**PROBLEMATIK**

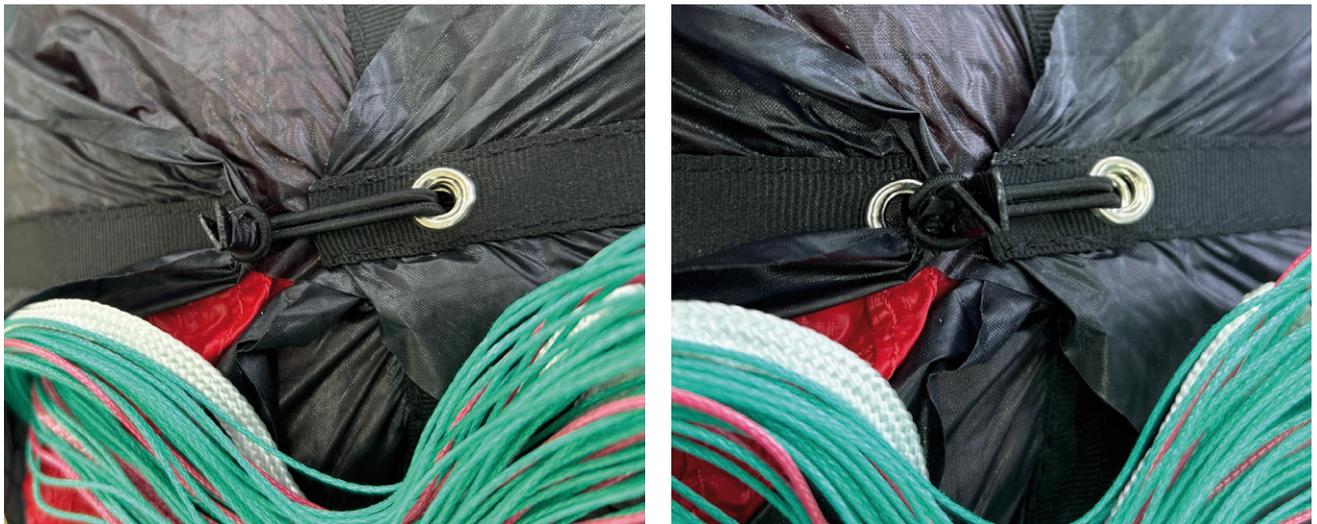
Bei einem simulierten Retterwurf einer TAPA X-ALPS (Größe 105) wurde ein kleines Stück des Stoffs des Innencontainers von den Fangleinen erfasst. Das Stück Stoff wurde dabei, wie auf dem Bild rechts ersichtlich, in den elastischen Leinen-Loop gezogen. Der Innencontainer war nun trotz gelöstem Fangleinen-Paket von dem Stoffstück selbst blockiert und blieb verschlossen.

Der Innencontainer kann schnell und einfach überarbeitet werden. Der Stoffüberstand an allen 4 Blättern des Innencontainers wird um 5 mm nach der Öse entfernt. Dazu stehen Dir als Kunde mehrere Lösungswege zur Auswahl:
